工程指示 / 要求簡箋(E.I.)

工程指示編號：EI / 4978 / 22

工程名稱：將軍澳日出康城 11

工程項目：試水箱 單元件加工圖

美特鋁質有限公司 MIDI Aluminium Fabricator Ltd.			工程號 J858 地盘 康城11期 图纸名称 铝料加工图	類別 制圖 W. E. X 復核 - 批准 -	物料號 - 2022-05-18 - -	圖號 X86313-P04R 數量 4 單件重量 - (KG)
修改 1 日期 20/09	採用工廠 ✓ 材料颜色 香槟金 (EC03X1009 9S-XF1)	地盘 - 材料 X86313

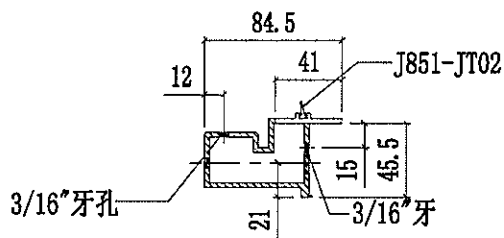
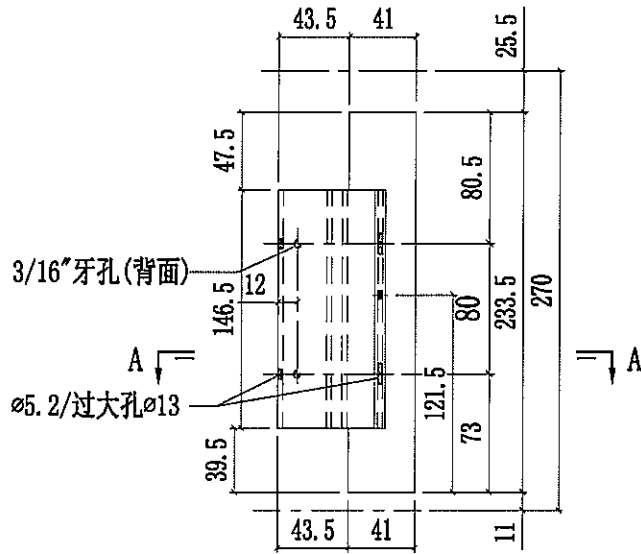
取消排水孔及增加孔位

重做

美特鋁質有限公司 MIDI Aluminium Fabricator Ltd.		工程號 J858 地盘 康城11期 图纸名称 铝料加工图	類別 制圖 W. E. X 復核 - 批准 -	物料號 - 2022-05-18 - -	圖號 X86313-P03R 數量 4 單件重量 - (KG)
修改	1	採用工廠 ✓ 地盘 -	材料 X86313		
日期	20/09	材料颜色 香槟金 (ECC3X1009 9S-XF1)

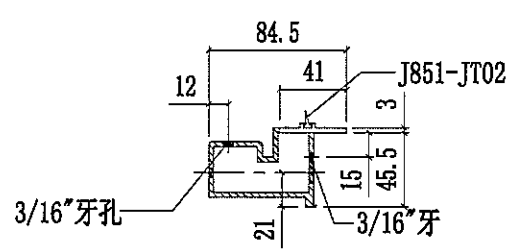
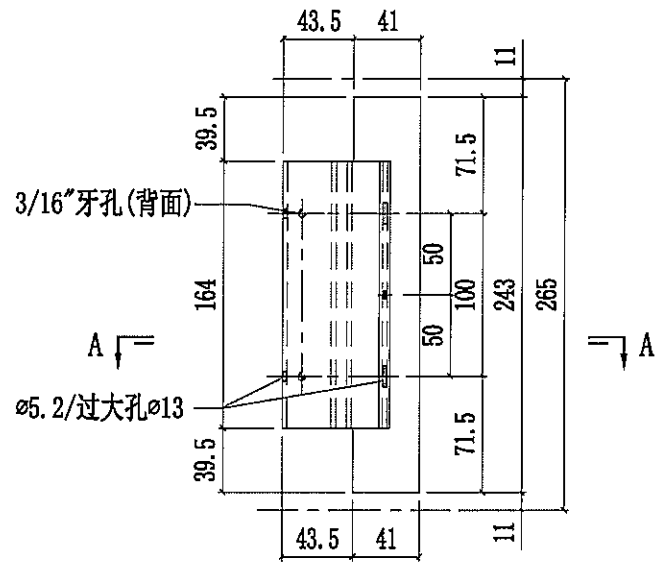
取消排水孔及增加孔位

重绘

工程號	J858	類別		物料號	-							
地盘	康城11期	制圖	W. E. X	2022-05-18	圖號	X86313-P03L						
修改	1	採用工廠	✓	地盤	-	图纸名称	铝料加工图	復核	-	-	數量	3
日期	20/09	材料颜色	香槟金 (ECC3X1009 9S-XF1)	材料	X86313	批准	-	-	單件重量	-	(KG)

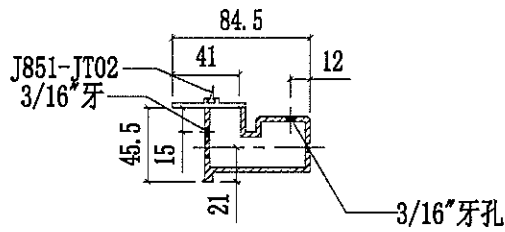
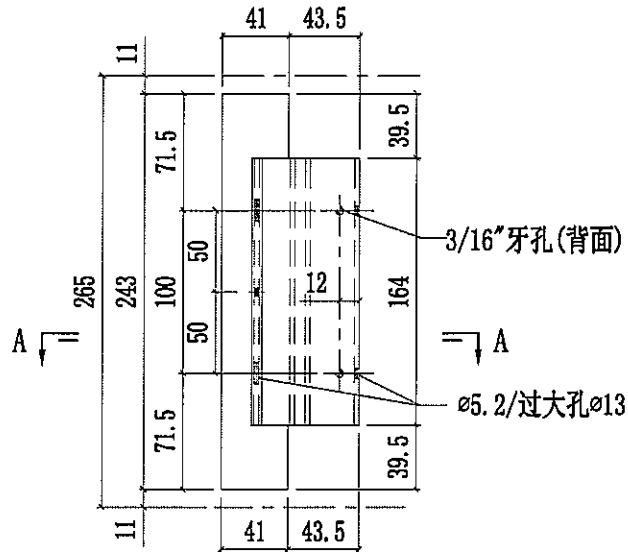
取消排水孔及增加孔位

重做

工程號	J858	類別		物料號	-
地盘	康城11期	制圖	W. E. X	2022-05-18	圖號 X86313-P02R
修改	1	採用工廠	✓	地盤	-
日期	20/09	图纸名称	铝料加工图	復核	-
		材料颜色	香槟金 (EC03X1009 9S-XF1)	材料	X86313
				批准	-
				數量	4
				單件重量	- (KG)

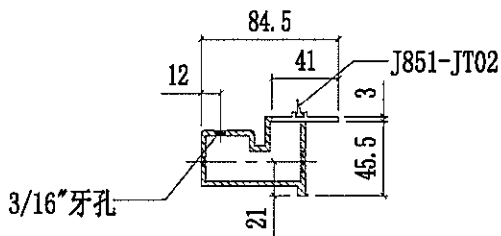
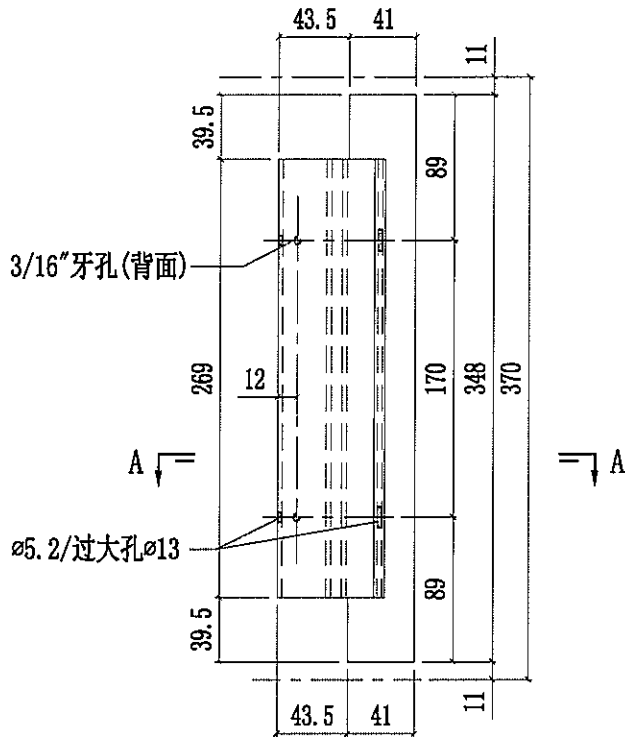
取消排水孔及增加孔位

重做

美特鋁質有限公司 MIDI Aluminium Fabricator Ltd.		工程號 J858 地盤 康城11期 图纸名称 铝料加工图	類別 制圖 W. E. X 復核 - 批准 -	物料號 - 2022-05-18 - -	圖號 X86313-P02L 數量 3 單件重量 - (KG)
修改 1 日期 20/09	採用工廠 <input checked="" type="checkbox"/> 地盤 - 材料颜色 香槟金 (6C03X1009 9S-XF1)	材料 X86313

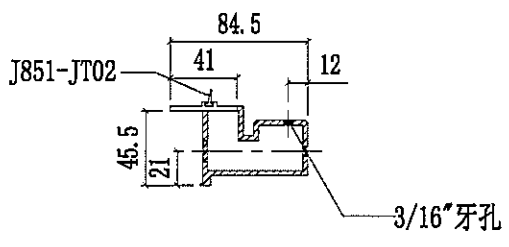
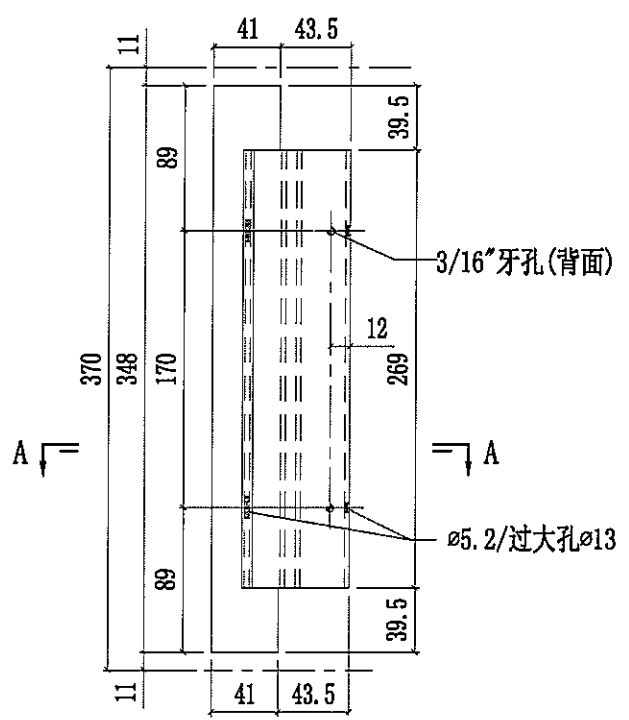
取消排水孔及增加孔位

重做

美特鋁質有限公司 MIDI Aluminium Fabricator Ltd.			工程號 J858 地盘 康城11期	類別 制圖 W. E. X	物料號 - 2022-05-18	圖號 X86313-P01R
修改 1 日期 20/09	採用工廠 ✓ 材料颜色 香槟金 (EC23X1009 9S-XF1)	地盤 - 材料 X86313	图纸名称 铝料加工图	復核 - 批准 -	數量 4 單件重量 - (KG)

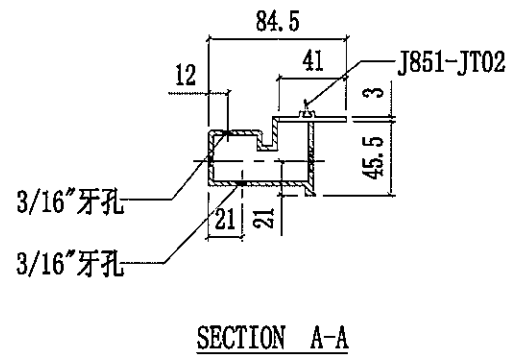
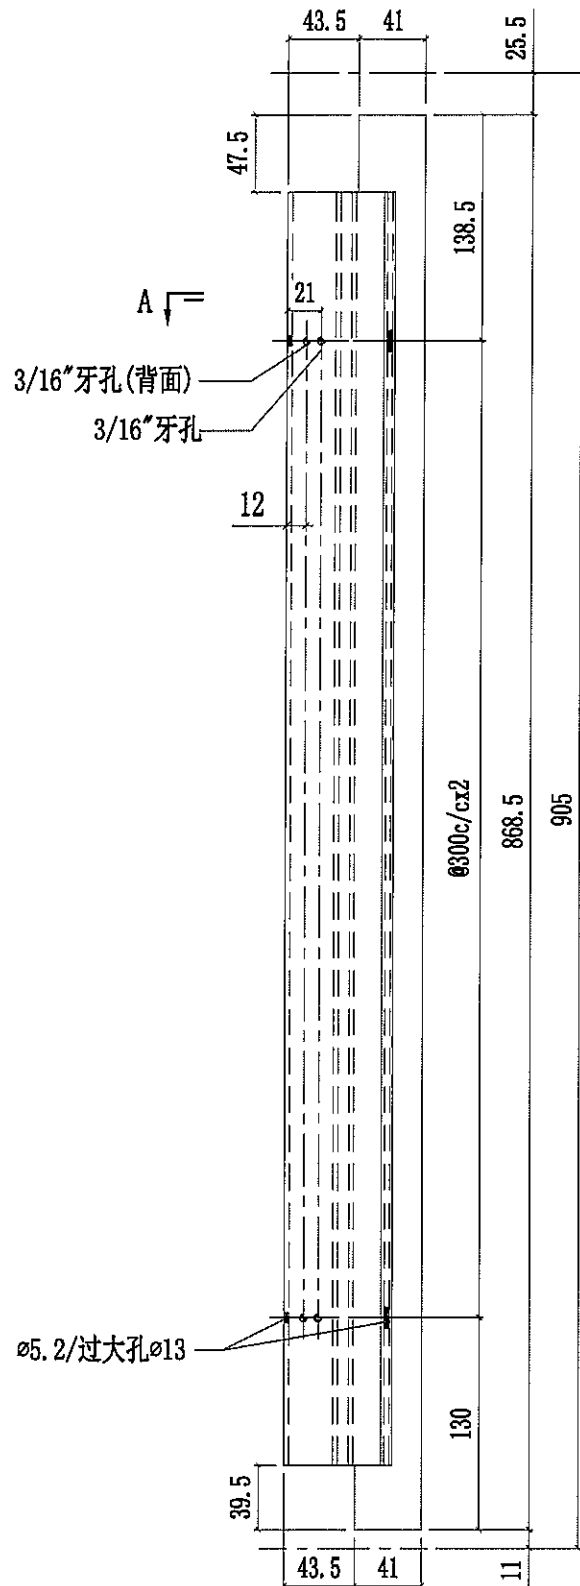
重做

取消排水孔及增加孔位

美特鋁質有限公司 MIDI Aluminium Fabricator Ltd.		工程號 J858 地盘 康城11期 图纸名称 铝料加工图	類別 制圖 W. E. X 復核 - 批准 -	物料號 - 2022-05-18 - -	圖號 X86313-P01L 數量 3 單件重量 - (KG)
修改 1 日期 20/09	採用工廠 <input checked="" type="checkbox"/> 地盘 - 材料颜色 香槟金 (EC03X1009 9S-XF1)	材料 X86313

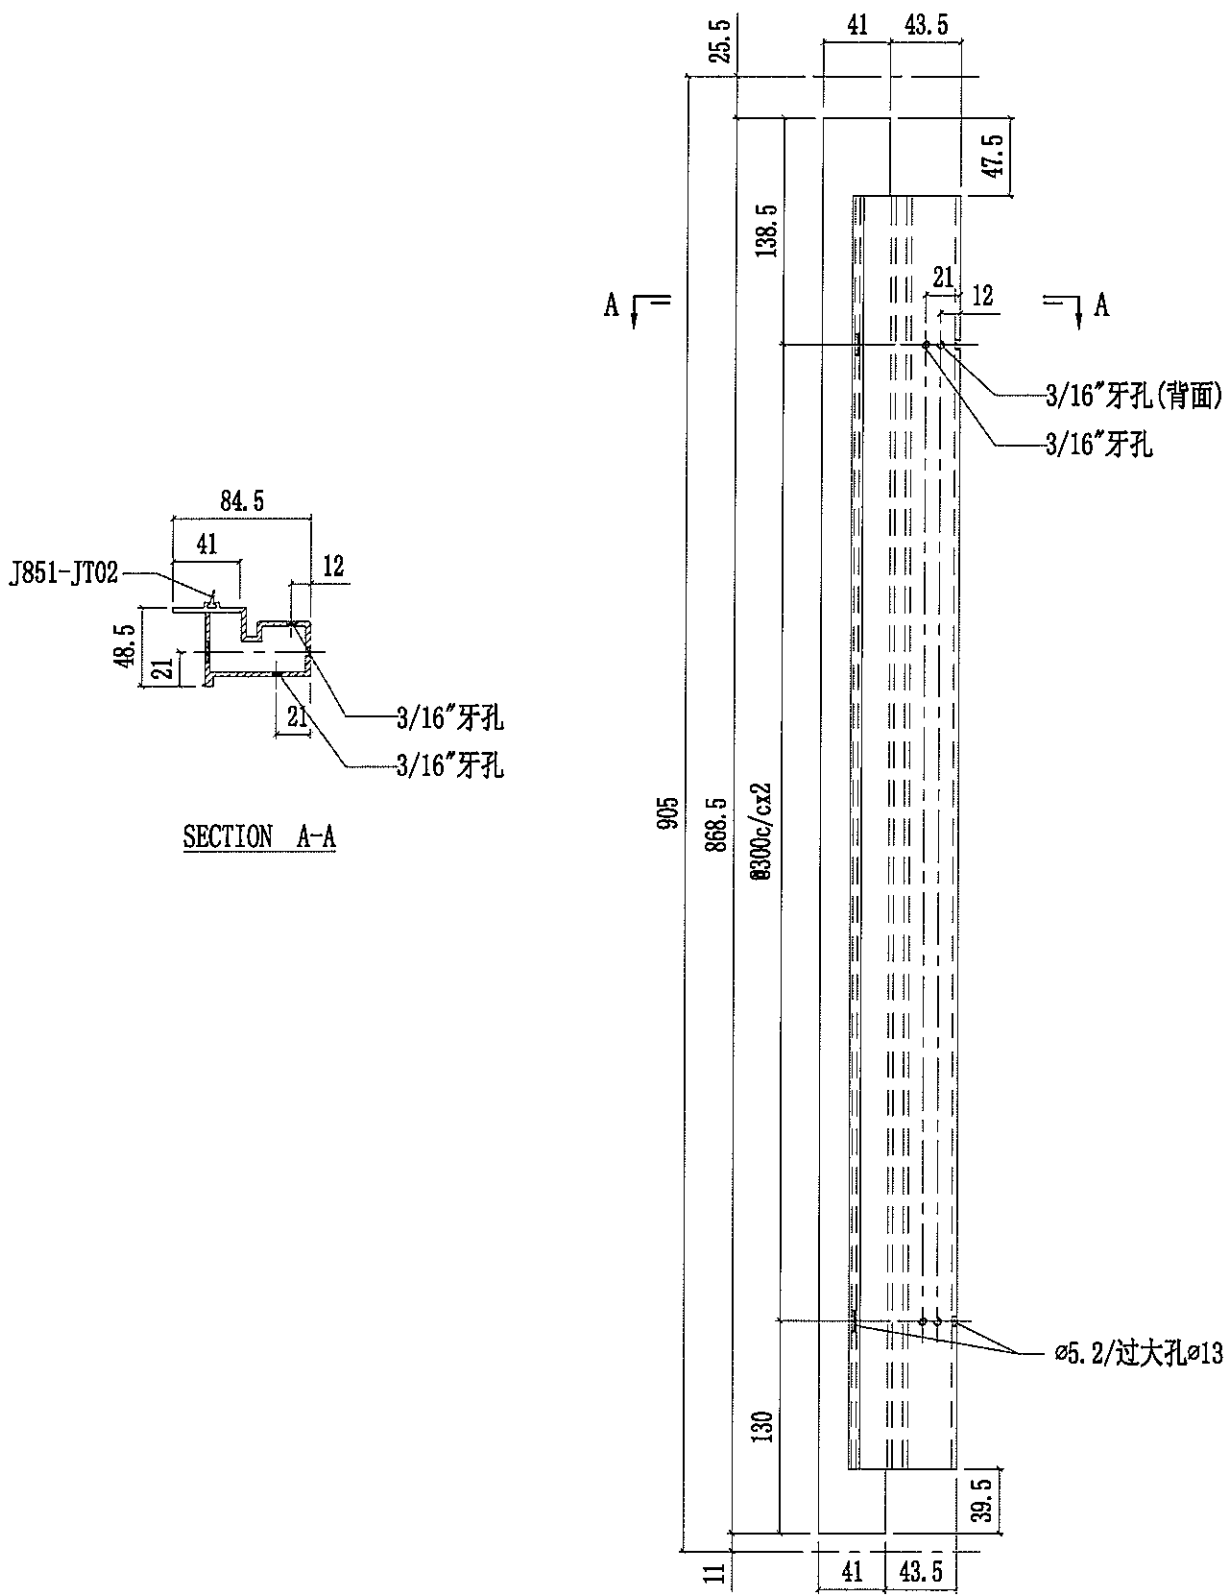
重做

取消排水孔及增加孔位

工程號	J858	類別		物料號	-						
地盘	康城11期	制圖	W. E. X	2022-05-18	圖號	X86313-P05R					
修改	1	採用工廠	✓	地盤	-	圖紙名稱	铝料加工圖	復核	-	數量	1
日期	20/09	材料顏色	香槟金 (EC03X1009 9S-XF1)	材料	X86313	批准	-	單件重量	-	(KG)

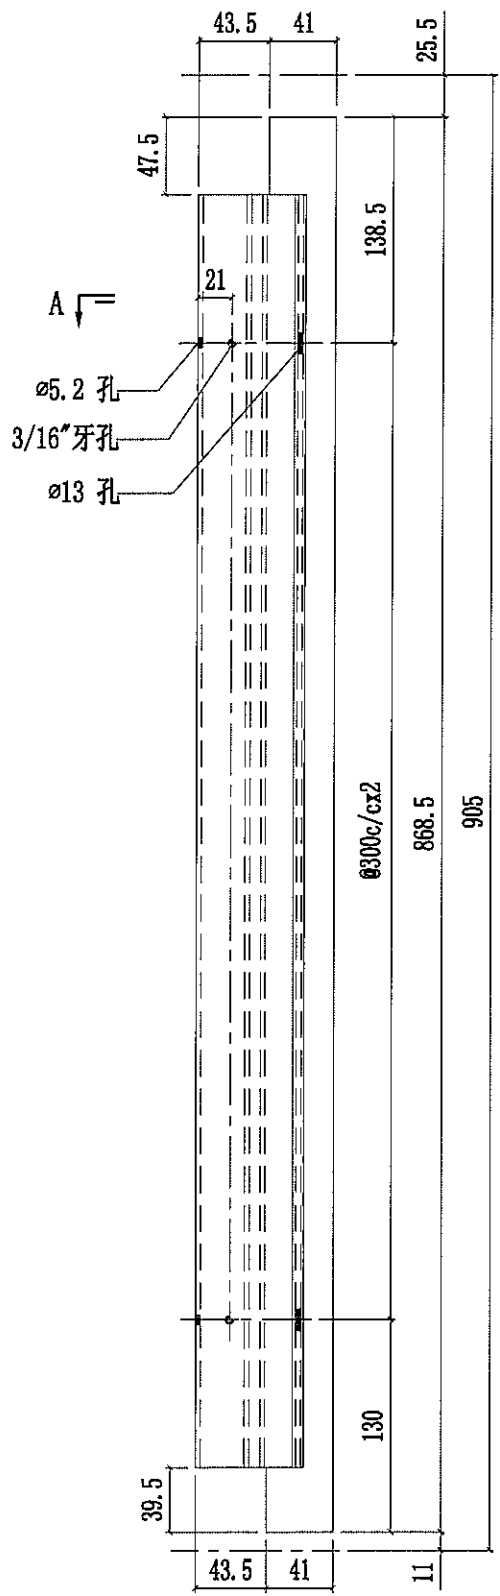
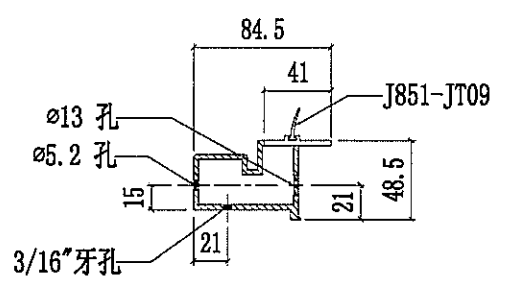
修改

取消排水孔

美特鋁質有限公司 MIDI Aluminium Fabricator Ltd.		工程號 J858 地盤 康城11期 图纸名称 铝料加工图	類別 制圖 W. E. X 復核 - 批准 -	物料號 - 2022-05-18 - -	圖號 X86313-P06R 數量 1 單件重量 - (KG)
修改 1 日期 20/09	採用工廠 <input checked="" type="checkbox"/> 地盤 - 材料颜色 香槟金 (ECDSX1009 9S-XF1)	材料 X86313

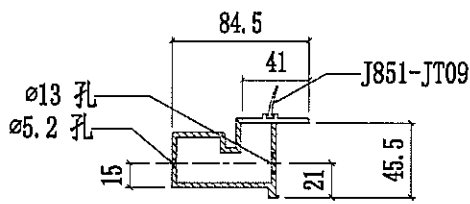
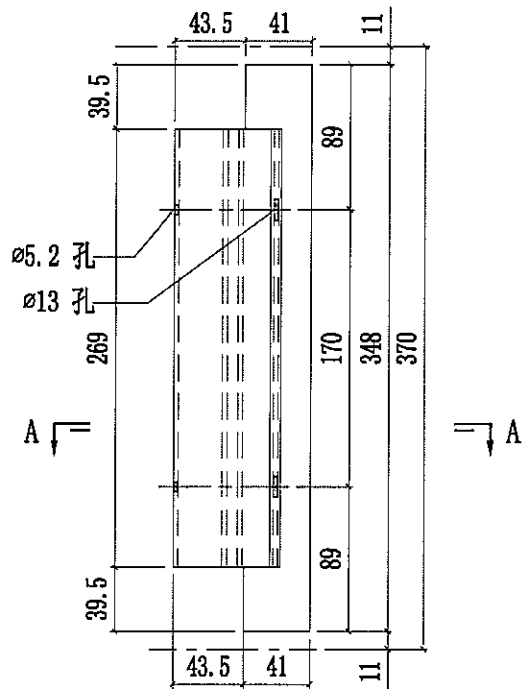
取消排水孔

重做

工程號	J858	類別		物料號	-		
地盘	康城11期	制圖	W. E. X	2022-05-18	圖號	X86313-P07R	
修改	1	採用工廠	✓	地盘	-	數量	1
日期	20/09	材料顏色	香槟金 (EC03X1009 9S-XF1)	图纸名称	铝料加工图	復核	-
				材料	X86313	批准	-
						單件重量	- (KG)

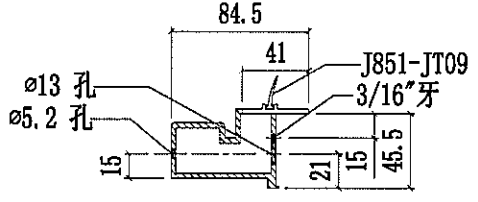
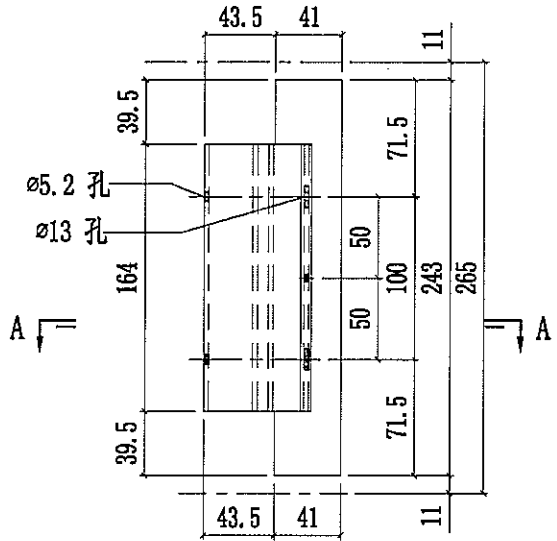
取消排水孔

手做

美特鋁質有限公司 MIDI Aluminium Fabricator Ltd.			工程號 J858 地盘 康城11期 图纸名称 铝料加工图 材料 X86313	類別 制圖 W. E. X 復核 - 批准 -	物料號 - 2022-05-18 - -	圖號 X86313-P08R 數量 1 單件重量 - (KG)
修改 1 日期 20/09	採用工廠 <input checked="" type="checkbox"/> 地盘 -	材料颜色 香槟金 (EC03X1009 9S-XF1)

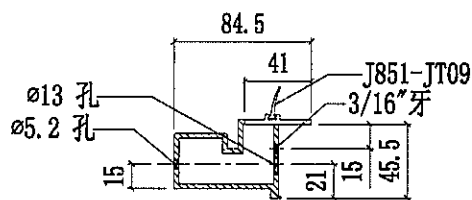
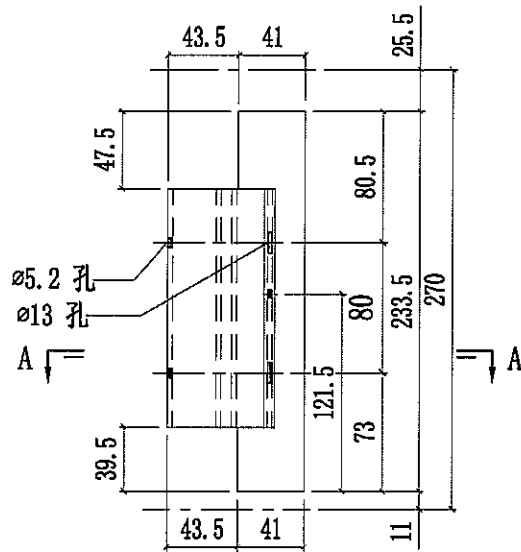
取消排水孔

重做

美特鋁質有限公司 MIDI Aluminium Fabricator Ltd.		工程號	J858	類別		物料號	-			
修改	1	採用工廠	✓	地盤	-	制圖	W. E. X	2022-05-18	圖號	X86311-P01
日期	20/09	材料顏色	香檳金 (ECD3X1009 9S-XF1)	图纸名称	铝料加工图	復核	-	-	數量	-
				材料	X86311	批准	-	-	單件重量	- (KG)

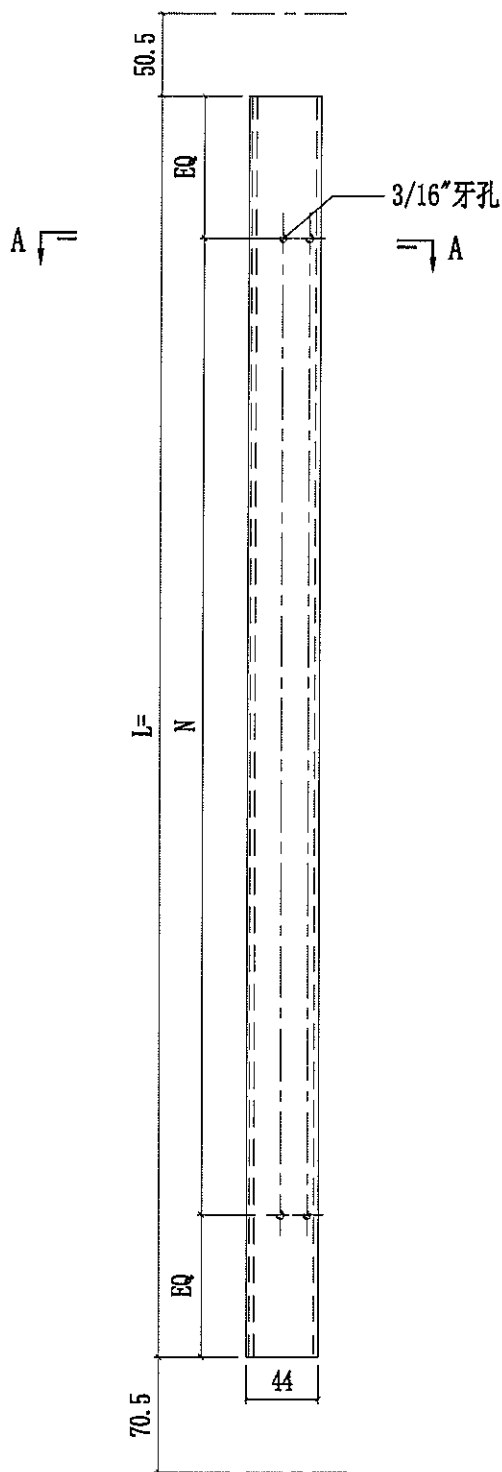
I 版：副框增加一排螺絲孔

增加一排螺丝

美特鋁質有限公司 MIDI Aluminium Fabricator Ltd.		工程號 J858 地盘 康城11期 图纸名称 铝料加工图	類別 制圖 W. E. X 復核 - 批准 -	物料號 - 圖號 X86310-P01L 數量 - 單件重量 - (KG)
修改 1 日期 20/09	採用工廠 ✓ 材料颜色 香港金 (EC03X1009 9S-XF1)	地盘 - 材料 X86310

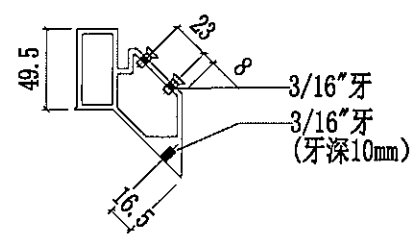
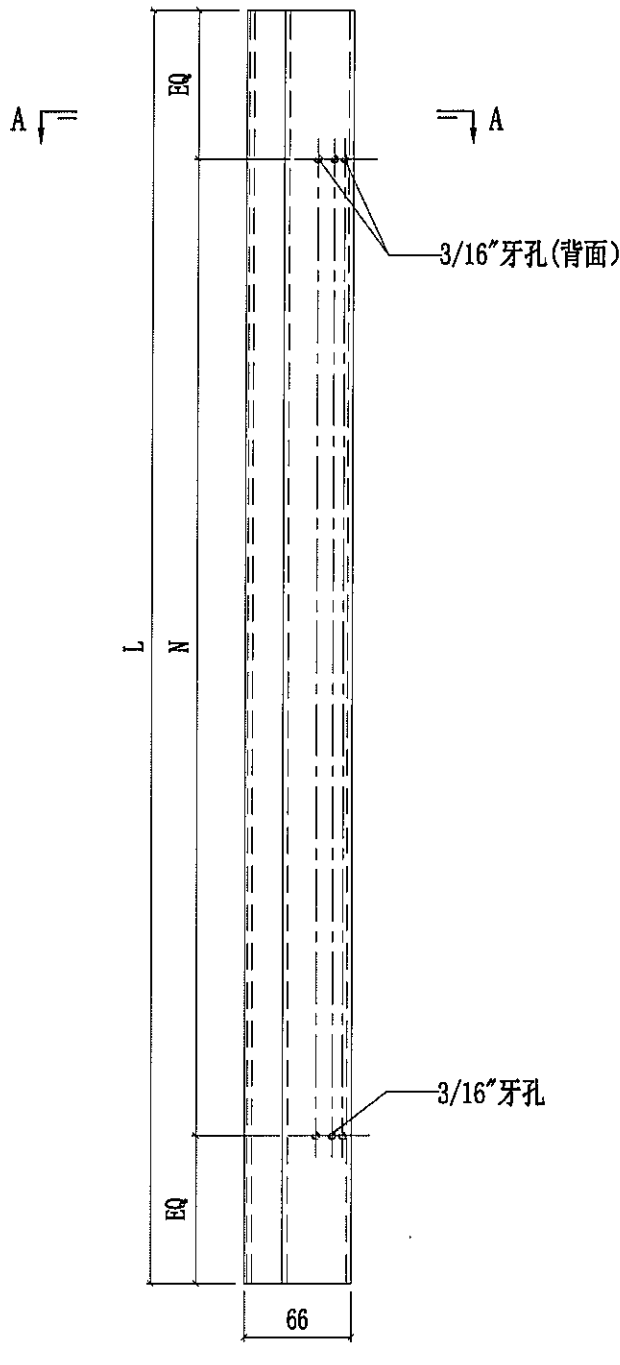
x 86310, x 86313 用新料重做

重做

取消排气孔并增加一排螺丝

美特鋁質有限公司 MIDI Aluminium Fabricator Ltd.		工程號	J858	類別		物料號	-			
修改	1	採用工廠	✓	地盤	-	制圖	W. E. X	2022-05-18	圖號	X86310-P02L
日期	20/09	材料顏色	香檳金 (EC03X1009 9S-XF1)	圖紙名稱	鋁料加工圖	復核	-	-	數量	-
		材料	X86310	批准	-	-	-	-	單件重量	- (KG)

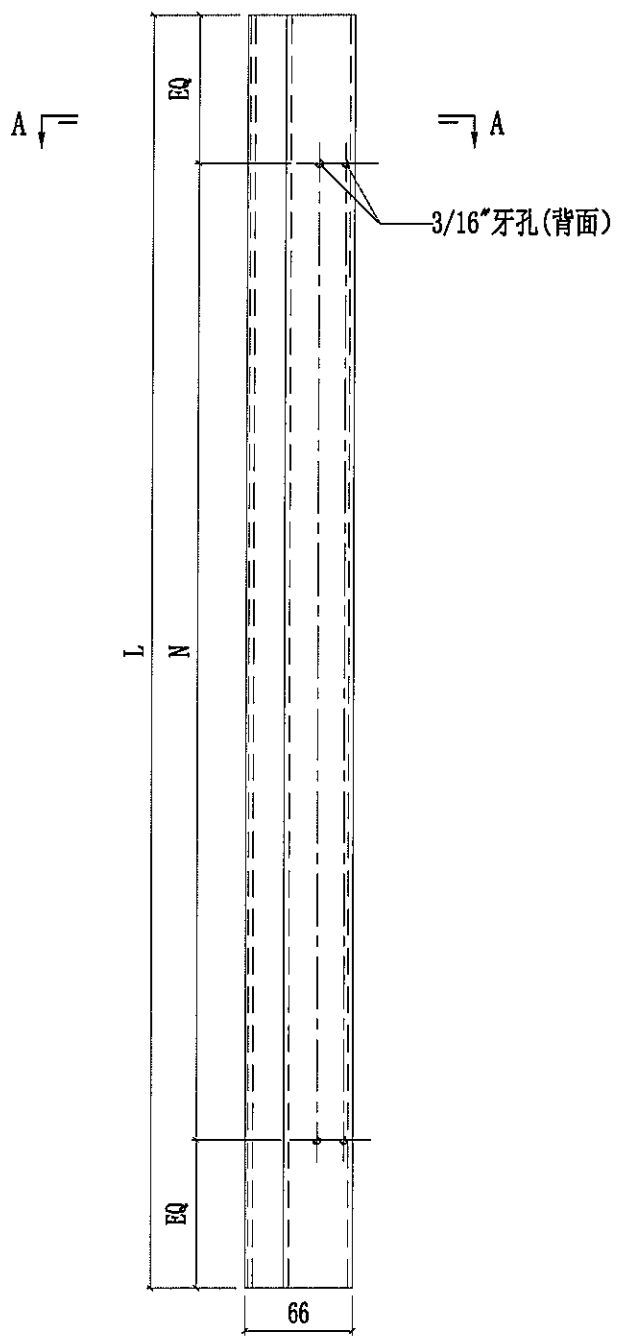
重做

取消排气孔并增加一排螺丝
